Modernizace trati Veleslavín - Ruzyně

dopady přestavby trati na lokalitu Veleslavína, Liboce a Ruzyně

Negativní dopady návrhu (5):

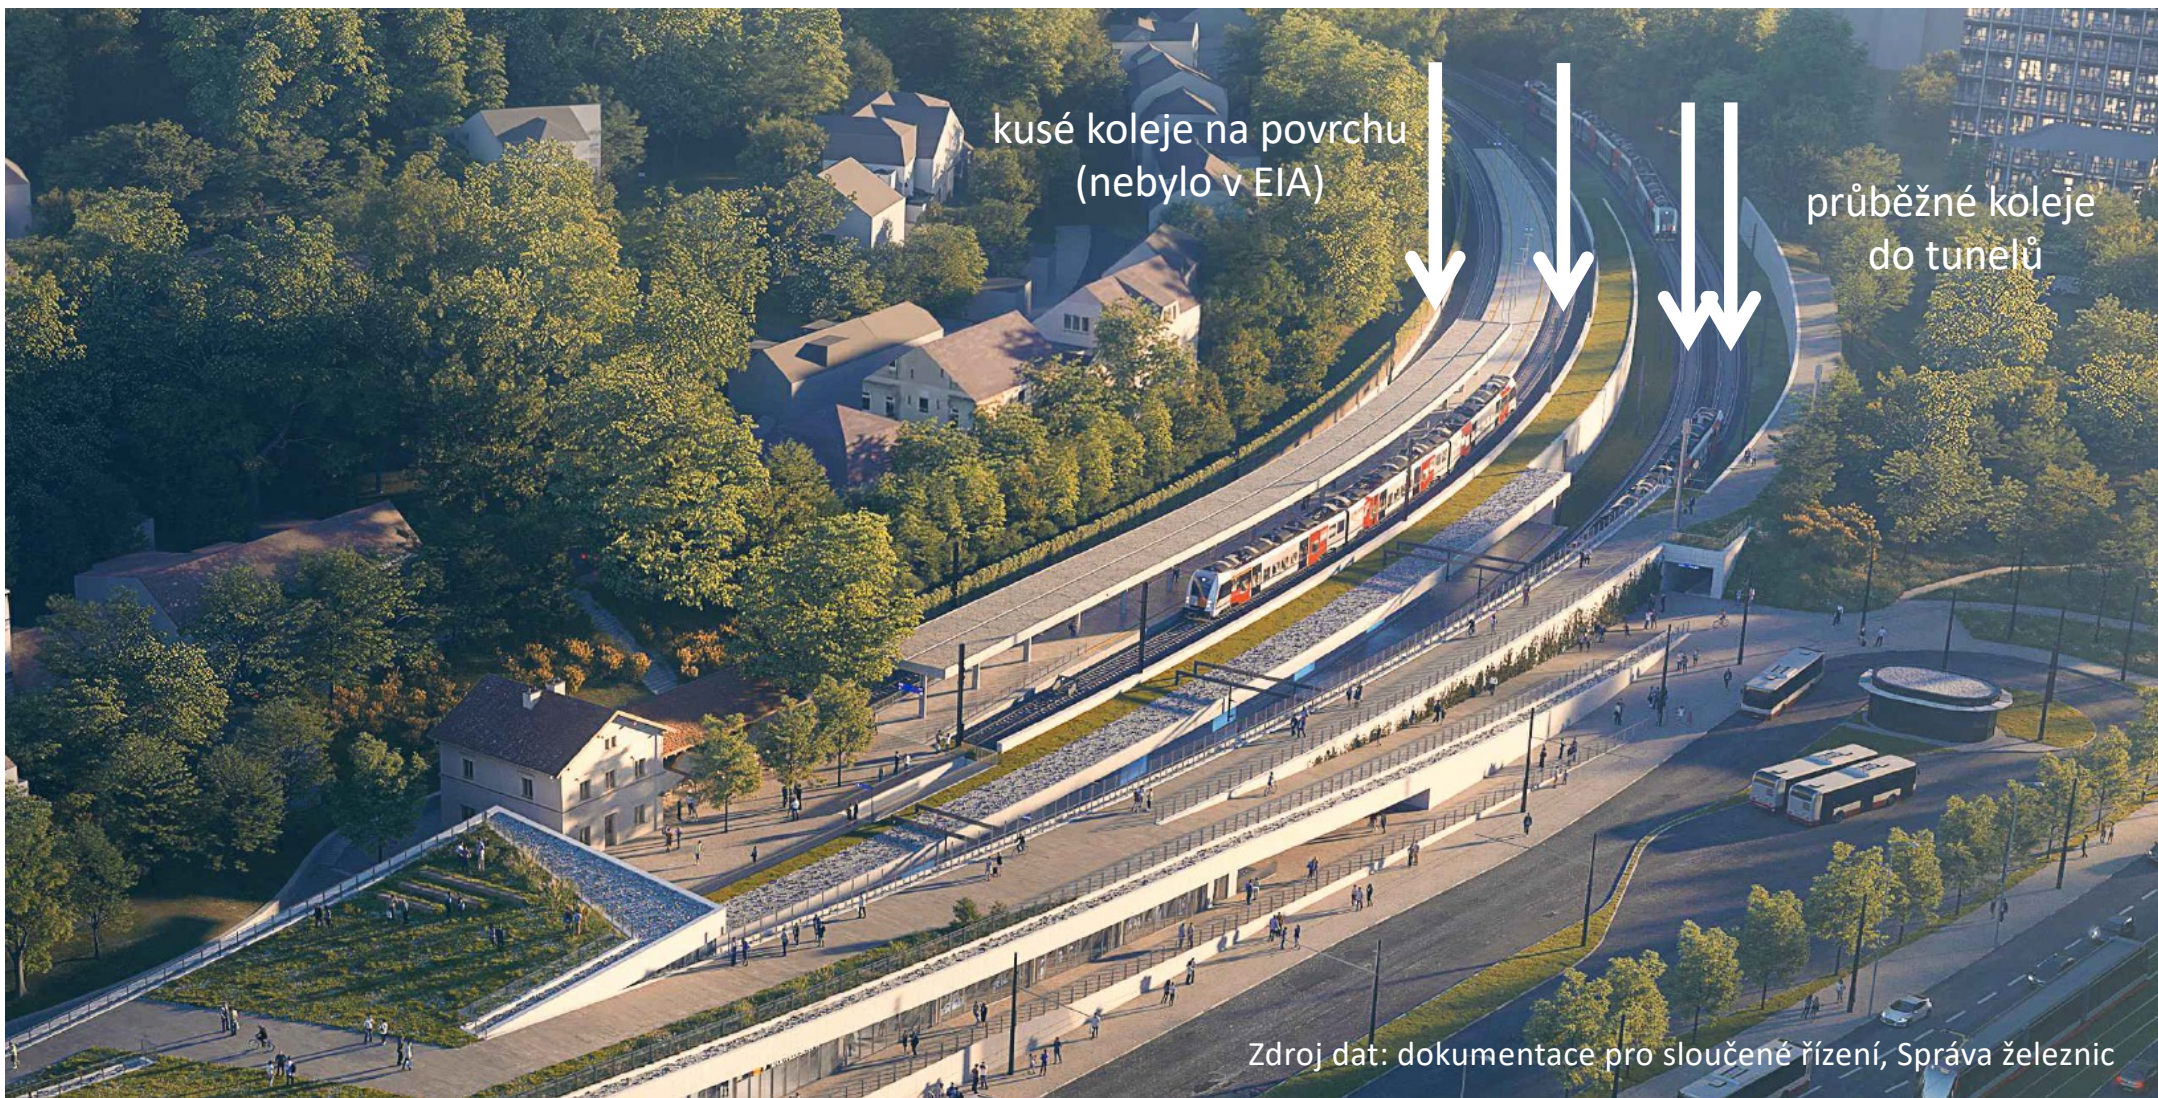
- Rozsáhlé zahloubení Drnovské: přestavba (zahloubení) Drnovské od Stochovské po U Prioru
- Příjezd ke stánku se zmrzlinou z Drnovské zrušen a nahrazen objížděkou z U Prioru / Pilotů
- Oblíbený stánek, v létě je zde plno
- Přeložka ulice Ztracená z důvodu zahloubení Drnovské
- zábor poloviny pozemku rodiny, která na pozemku provozuje hipoterapii a specializuje se na děti postižené Williamsovým syndromem. Řešení obsahuje demolici stájí, kde jsou ustájeni koně.
- Kompletní rozkopání ulic okolo dráhy, z důvodů změny výškového řešení a přeložek inženýrských sítí – lokalita bude ochromena stavebními pracemi po dobu několika let
